MG/DEA Décembre 2010

ECHANGE A89/RN6 avec péages A6

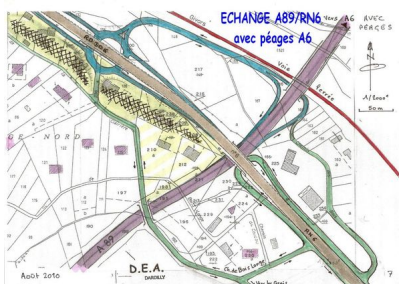
Le projet 2010 est semblable dans son tracé à celui de 2007 mais les échanges de l'autoroute avec les RN6 et RN7 sont très différents, en mieux pour le premier, en mal pour le second. Quant à l'échange avec l'A6, il est pratiquement inchangé et reste pénalisé par les péages PDU.

Le nouveau projet A89/RN6, en abandonnant les bretelles entre la RN6 et l'A6, est déjà moins destructeur et consommateur d'espace que le projet de 2007. Il présente une avancée intéressante qui peut être exploitée et améliorée afin de réduire les expropriations et rétablir les dessertes locales.

C'est ce que propose **DEA** en liaison avec des habitants et des entrepreneurs directement concernés ainsi que les riverains de la RN6 et de la Porte de Lyon.

ECHANGE A89/RN7

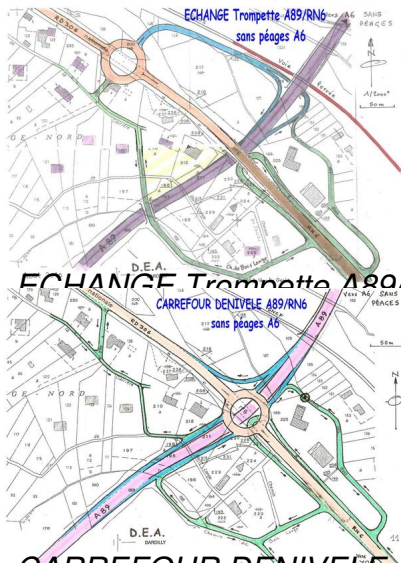
Le projet 2010 A89/RN7 est quant à lui pire que celui de 2007 car en passant au sud de l'actuelle RN489 l'échangeur et l'autoroute condamneraient une zone agricole prospère mais fragile.

DEA propose à la place un échangeur conservant en grande partie la voirie existante, et une portion d'autoroute en tranchée au nord de la RN489, à la place du CD73 actuel. Quant à la RN489, elle deviendrait la RD 73 entre Dardilly et La Tour. Ces dispositions ont été étudiées avec les agriculteurs du secteur et des habitants de l'ouest de Dardilly concernés par les nuisances sonores.
